福島第一原子力発電所 特定原子力施設に係る実施計画変更比較表（第Ⅱ章 2.36 雨水処理設備等）

福島第一原子力発電所 特定原子力施設に係る実施計画変更比較表（第II章 2.36 雨水処理設備等）

福島第一原子力発電所 特定原子力施設に係る実施計画変更比較表 (別冊14 雨水処理設備等に係わる補足説明)

淡水化処理RO膜装置
全体概略図 (2 / 4)

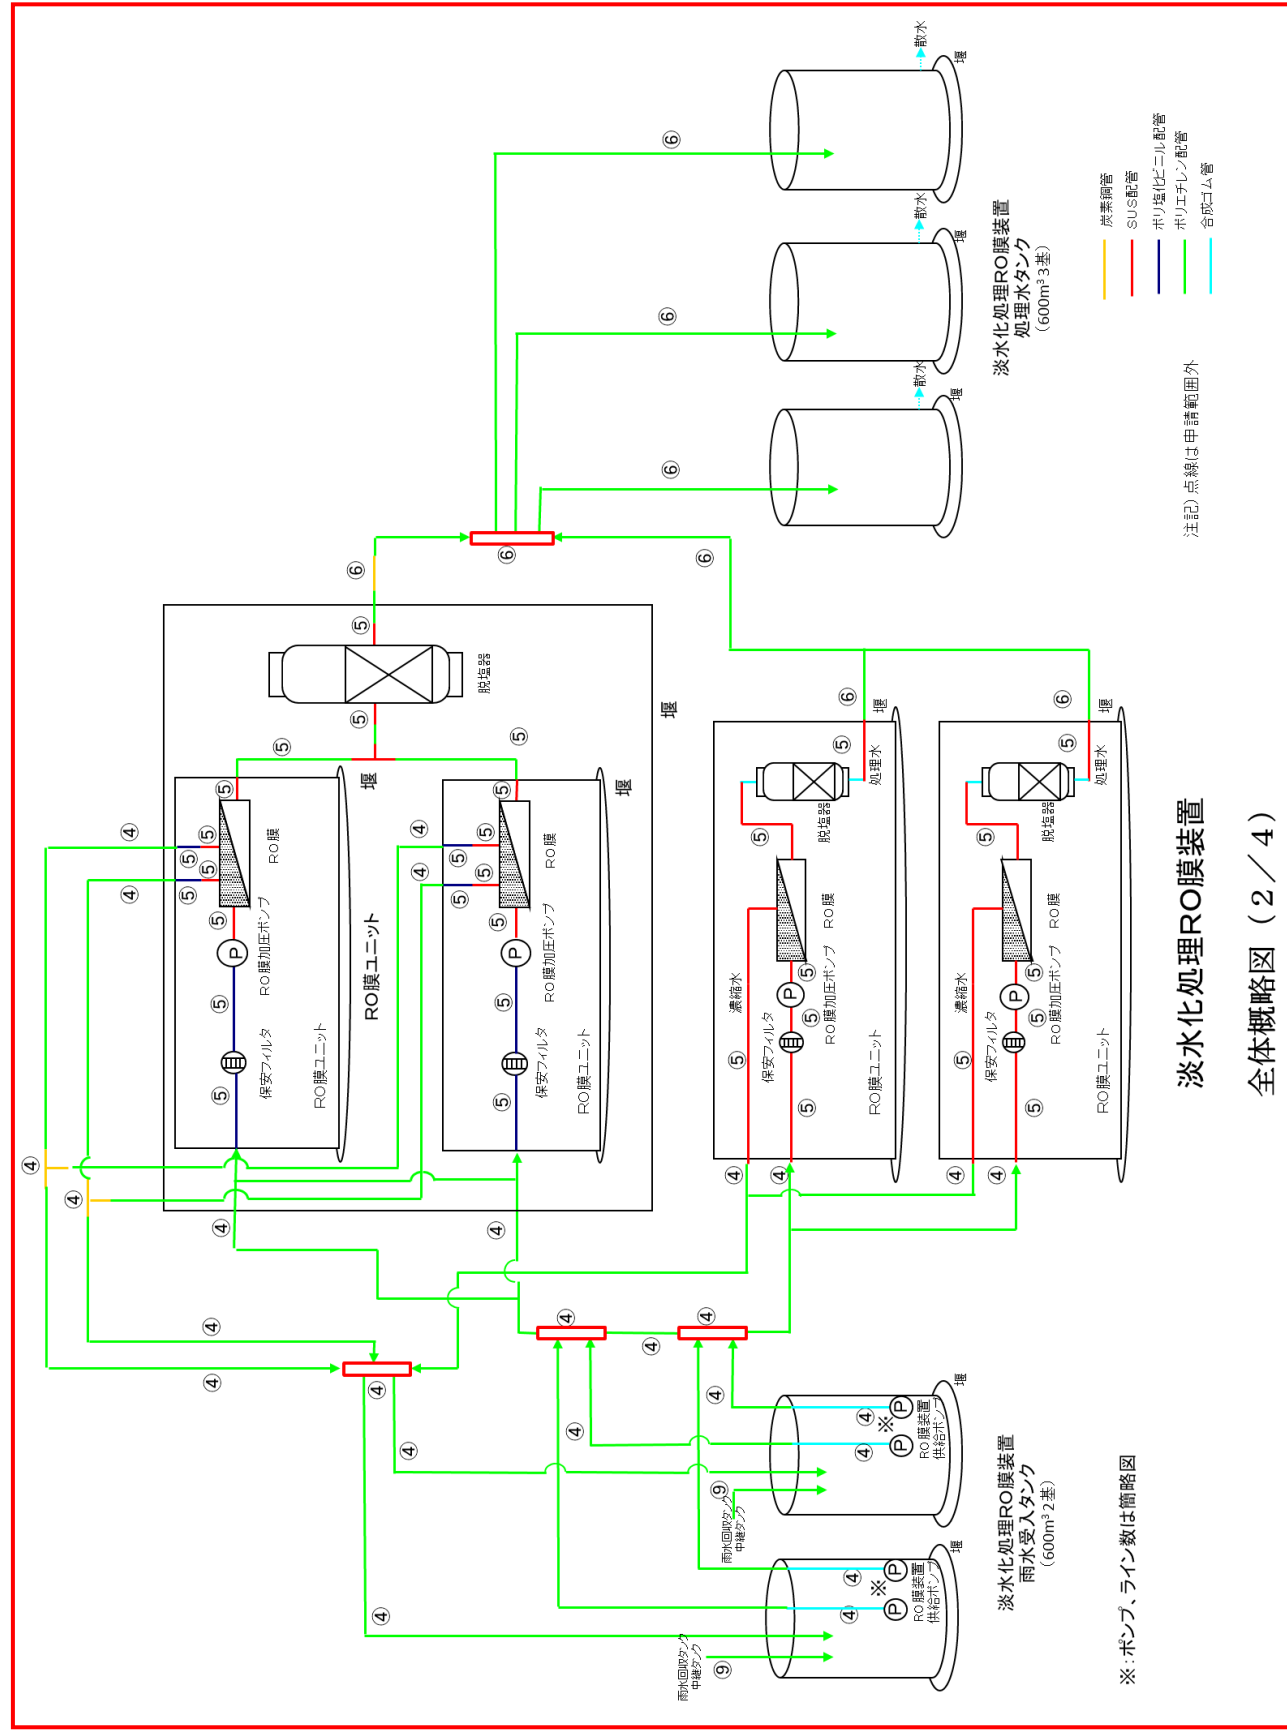
変更前

(記載の削除)

淡水化処理RO膜装置廃止に伴う記載の削除

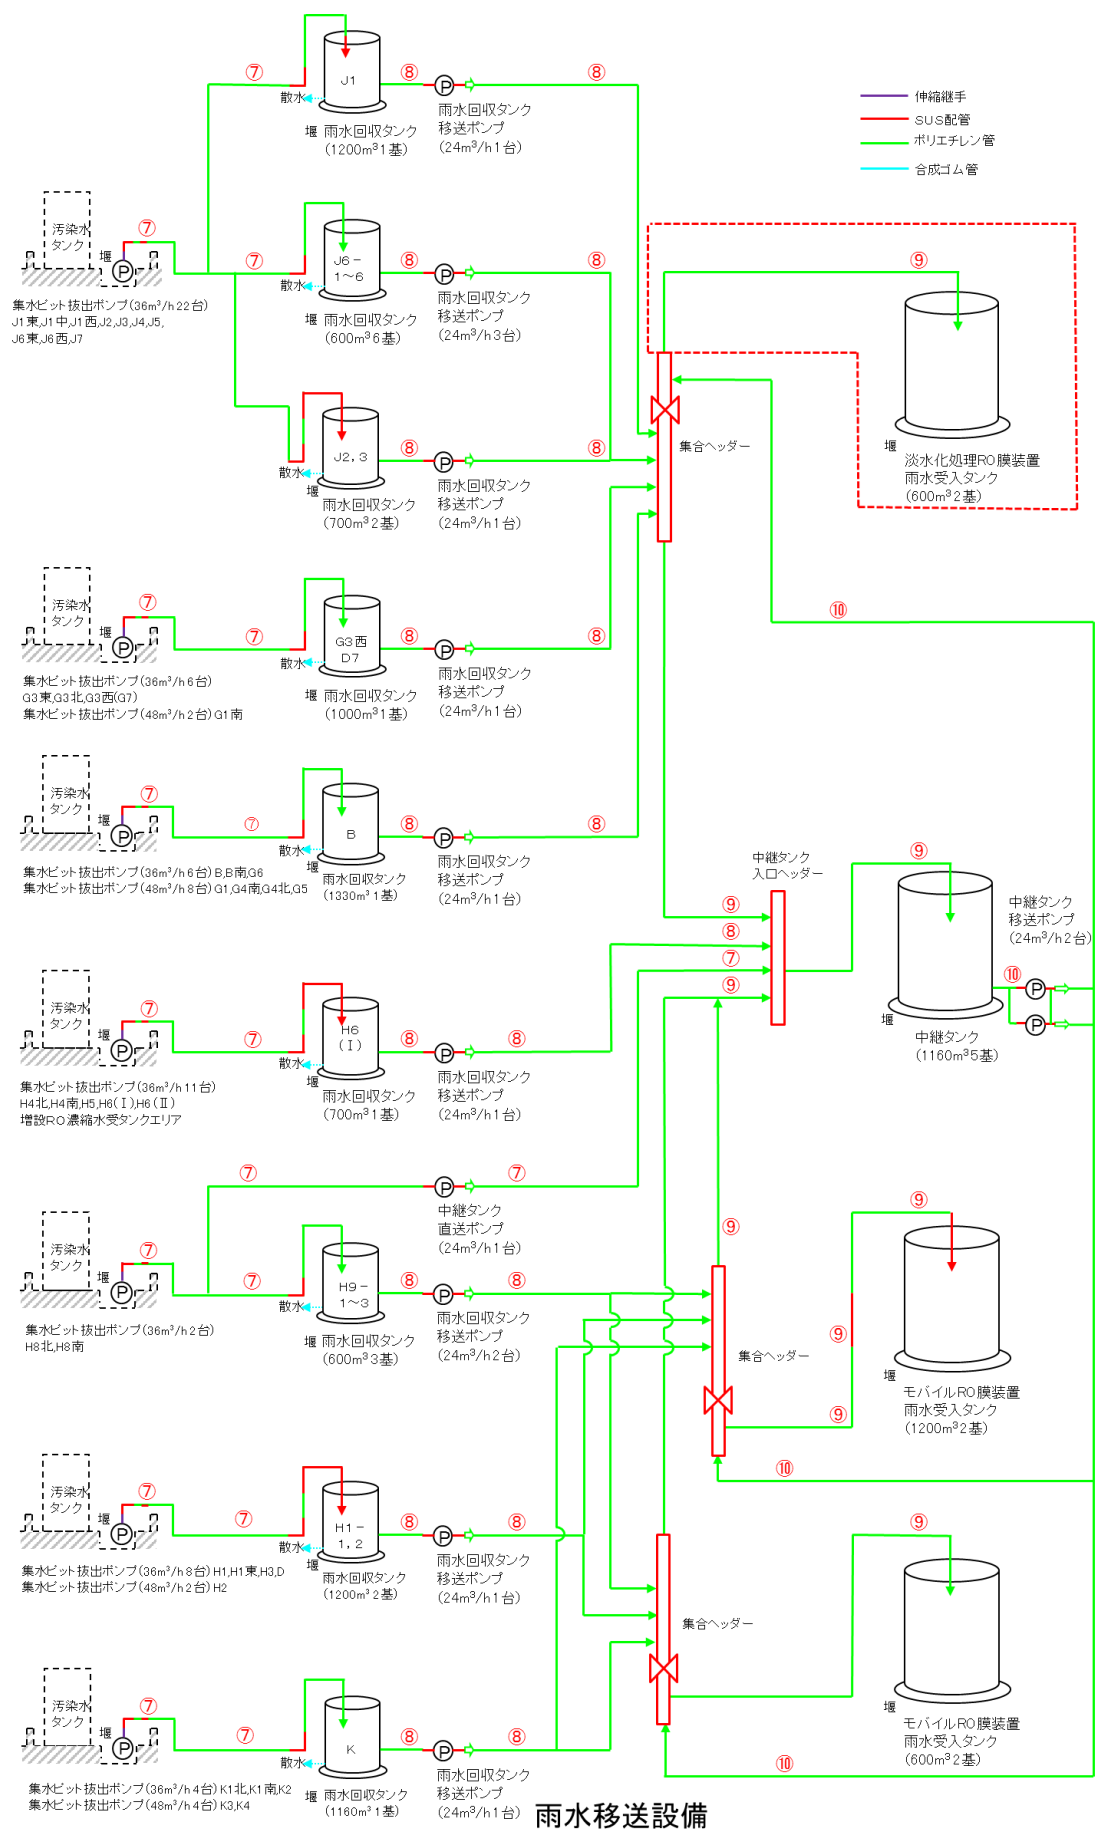
| 変更前 | 変更後 | 変更理由 |
|--|--|---------------|
| <p>モバイルRO装置 雨水受入タンクより</p> <p>雨水RO濃縮水移送ライン フィルタユニット 雨水RO濃縮水移送ライン コンテナ内</p> <p>雨水RO濃縮水移送ライン フィルタユニット 雨水RO濃縮水移送ライン コンテナ内</p> <p>ろ過処理水受入タンク (10m³ 1基)</p> <p>ろ過処理水移送ポンプ</p> <p>RO濃縮水貯槽</p> <p>Dエリアタンク内</p> <p>注記) 点線は申請範囲外</p> <p>伝送配管 SUS配管 ポリ塩化ビニル配管 ポリエチレン管 合成ゴム管</p> <p>雨水RO濃縮水移送ライン 全体概略図 (3 / 4)</p> | <p>モバイルRO装置 雨水受入タンクより</p> <p>雨水RO濃縮水移送ライン フィルタユニット 雨水RO濃縮水移送ライン コンテナ内</p> <p>雨水RO濃縮水移送ライン フィルタユニット 雨水RO濃縮水移送ライン コンテナ内</p> <p>雨水RO濃縮水移送ライン フィルタユニット 雨水RO濃縮水移送ライン コンテナ内</p> <p>雨水RO濃縮水移送ライン フィルタユニット 雨水RO濃縮水移送ライン コンテナ内</p> <p>雨水RO濃縮水受入タンク (18m³ 2基)</p> <p>ろ過処理水移送ポンプ</p> <p>RO濃縮水貯槽</p> <p>Dエリアタンク内</p> <p>注記) 点線は申請範囲外</p> <p>伝送配管 SUS配管 ポリ塩化ビニル配管 ポリエチレン管 合成ゴム管</p> <p>雨水RO濃縮水移送ライン 全体概略図 (2 / 3)</p> | <p>記載の適正化</p> |

雨水移送設備 全体概略図(4/4)

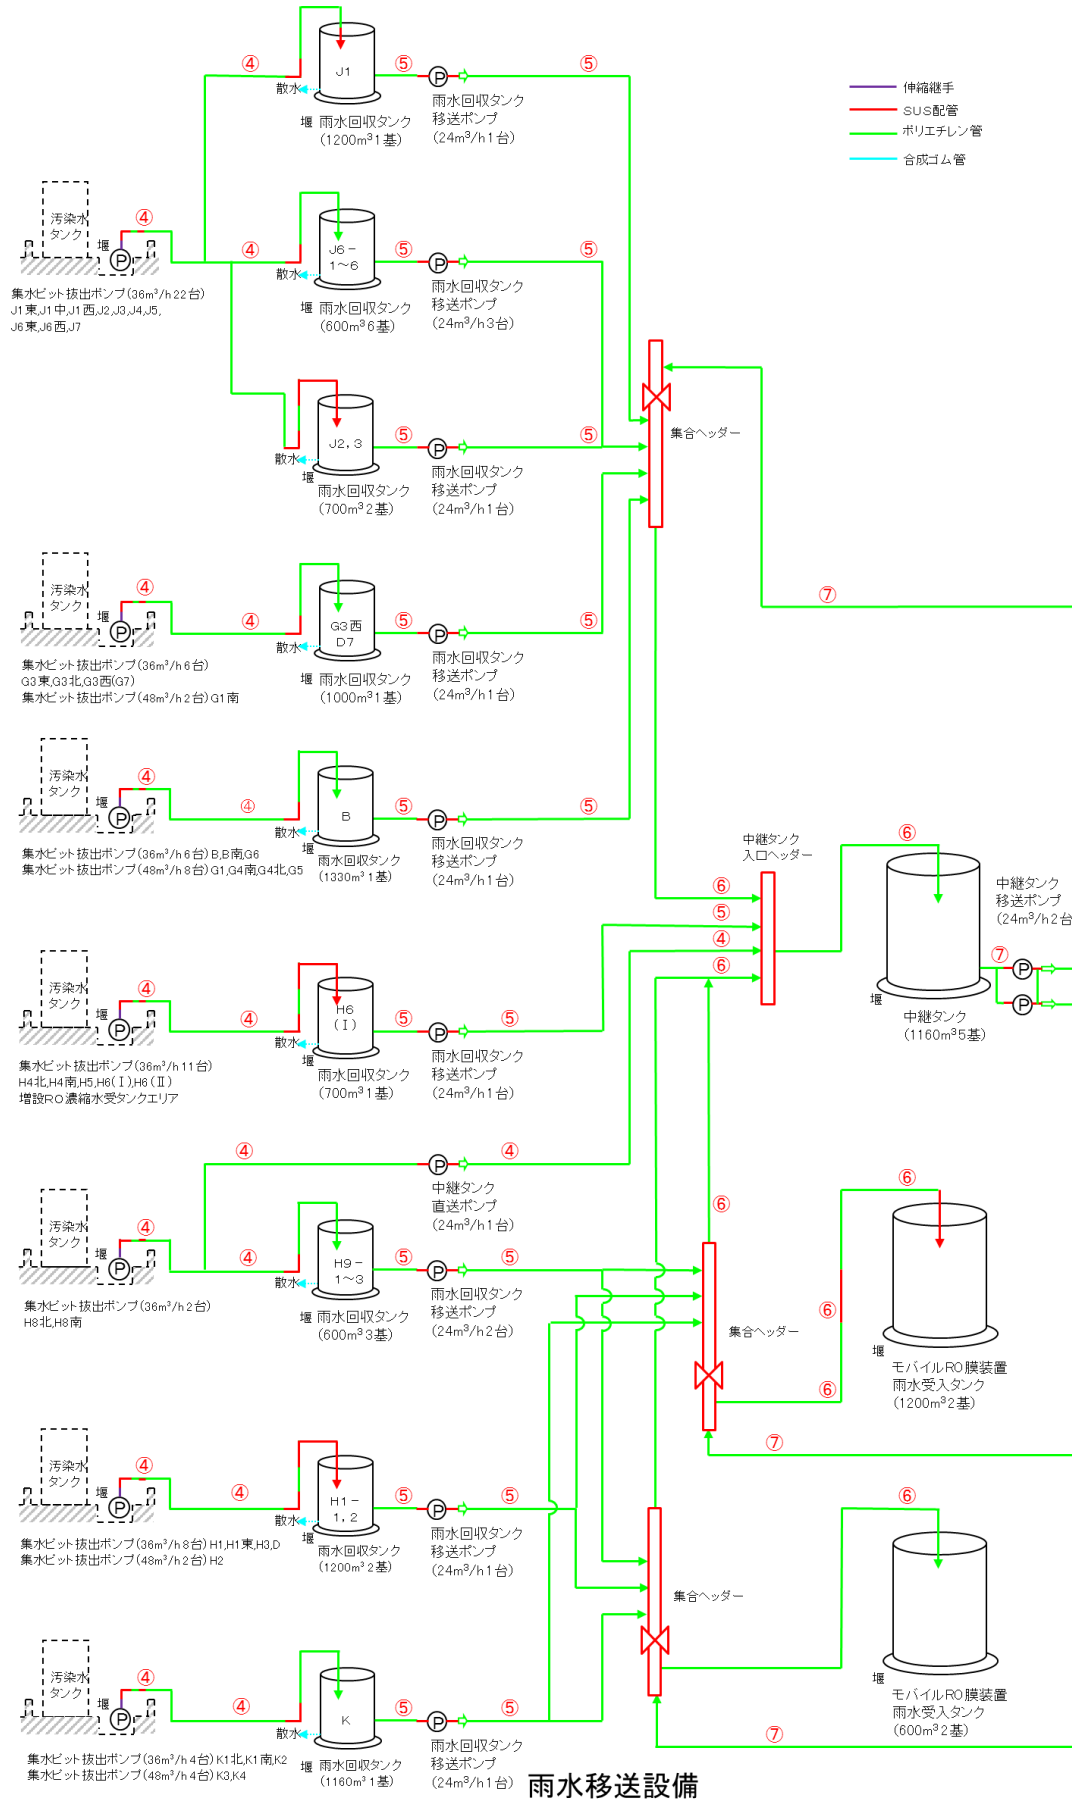
変更前

雨水移送設備 全体概略図(3/3)

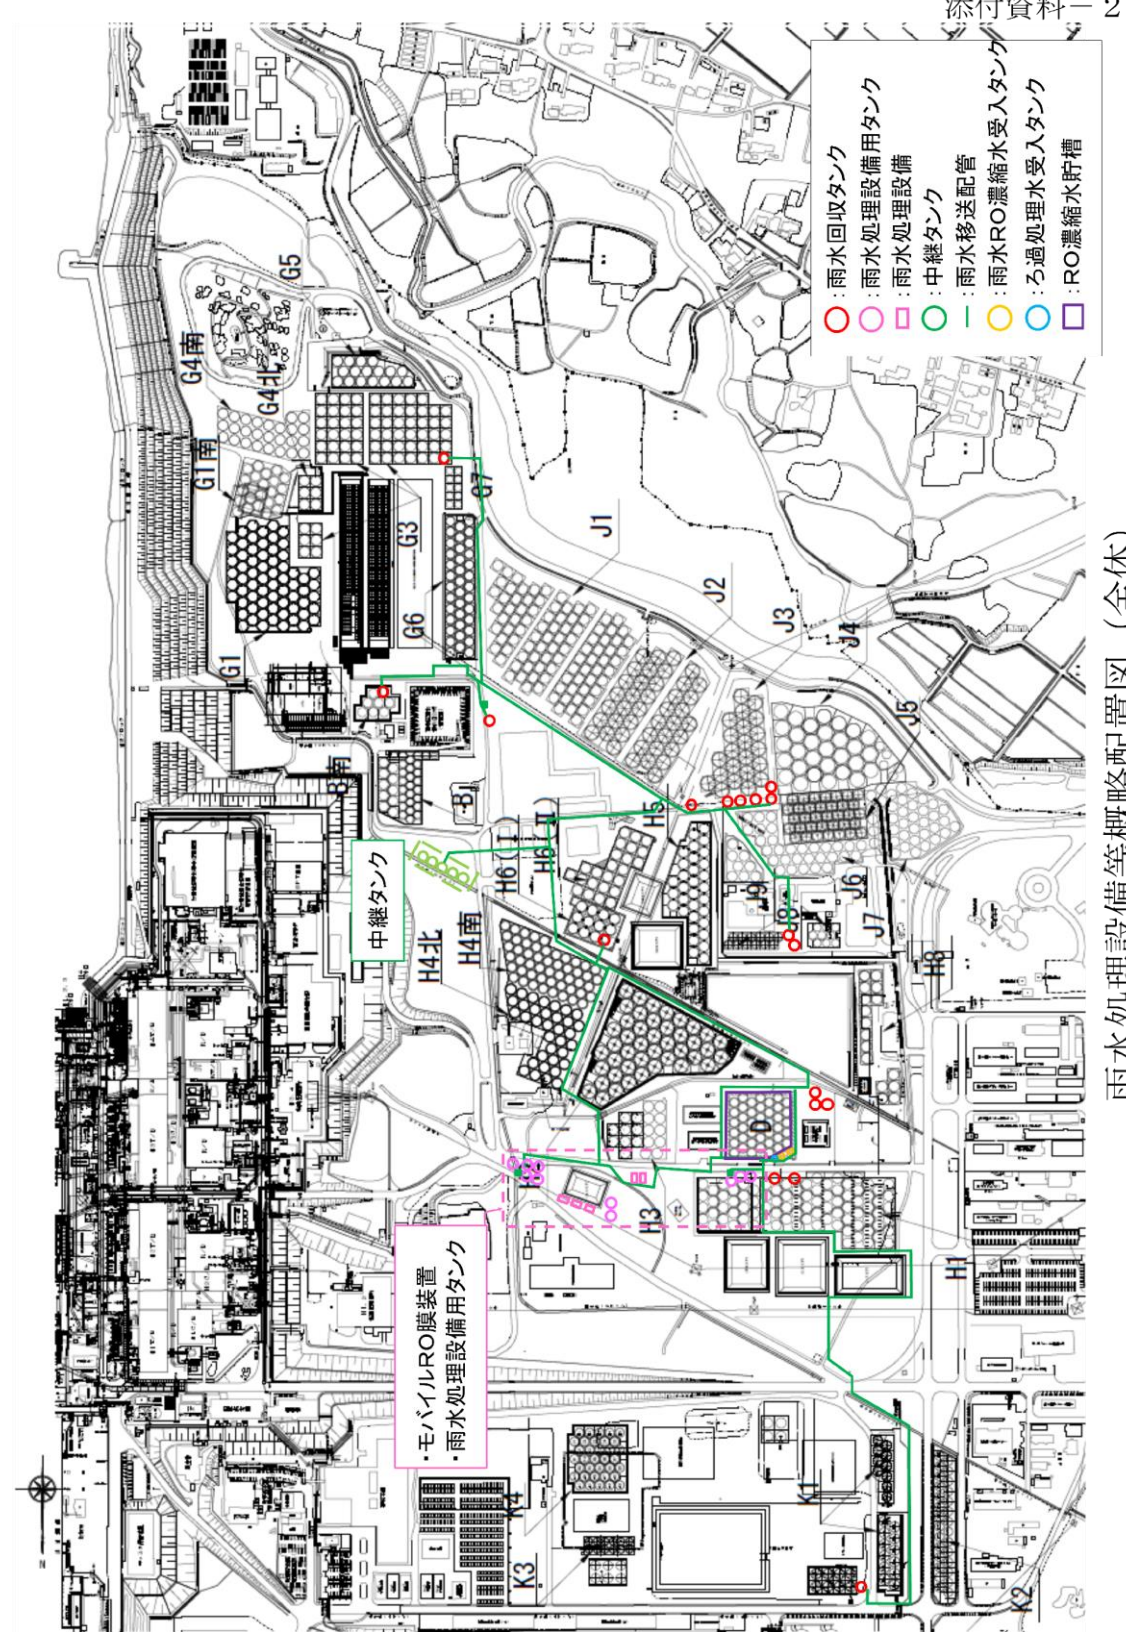
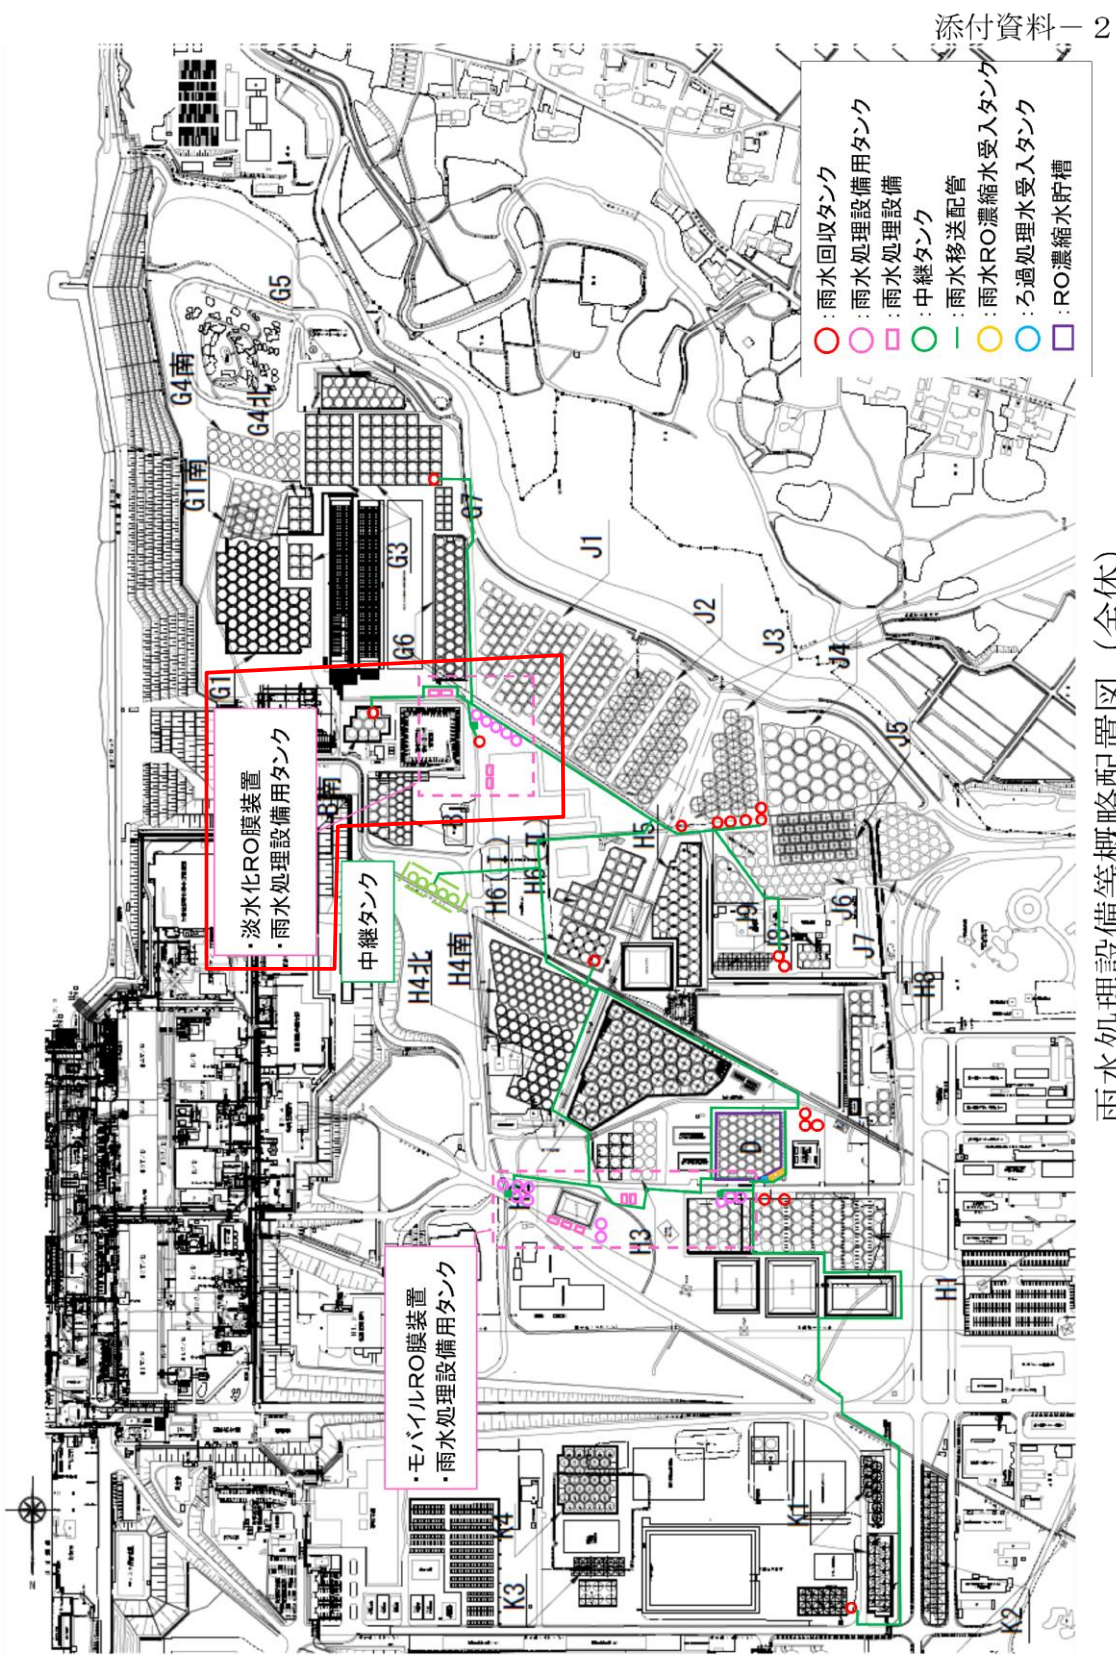
変更後

変更理由

淡水化処理RO膜装置廃止に伴う記載の削除

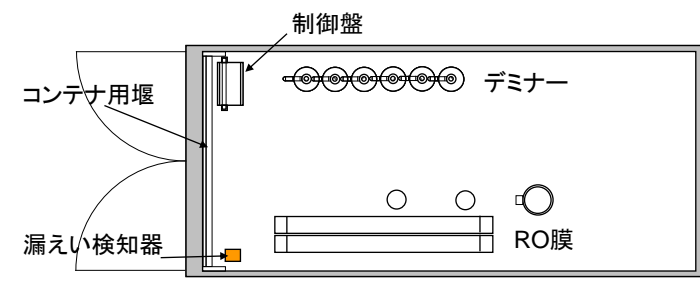
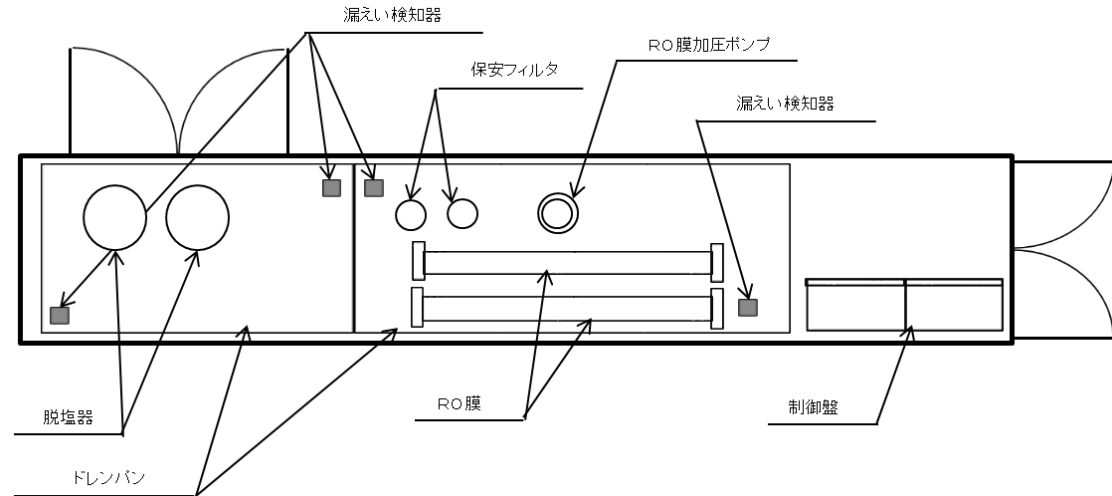
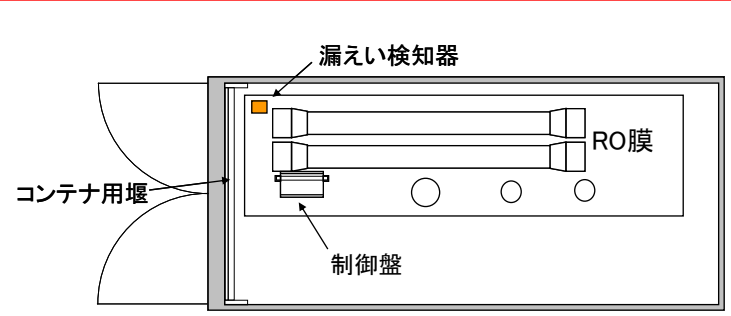
| 変更前 | | | | | | | 変更後 | | | | | | | 変更理由 |
|--|----------------|-------------|-------------|-------------|---------------------|-----------------------|--|---------|------------|-------|-------|---------------------|-----------------------|----------------------|
| <u>RO膜ユニット</u> ※1, <u>2, 3</u> | <u>(b) RO膜</u> | <u>2.2</u> | <u>5.8</u> | <u>0.2</u> | <u>2.5</u> | <u>0.9</u> | ※1 漏えい検知器の検出位置（底面からの水位）： 10mm ※2 漏えい検知器の個数： 図-1 参照 ※3 堰には伸縮性の高いシーリング材を塗装する | | | | | | | |
| | <u>(b) 脱塩器</u> | <u>2.2</u> | <u>3.8</u> | <u>0.3</u> | <u>2.5</u> | <u>1.3</u> | (中略) | | | | | | | |
| | <u>(c)</u> | <u>2.33</u> | <u>5.80</u> | <u>0.16</u> | <u>2.1</u> | <u>0.8</u> | | | | | | | | |
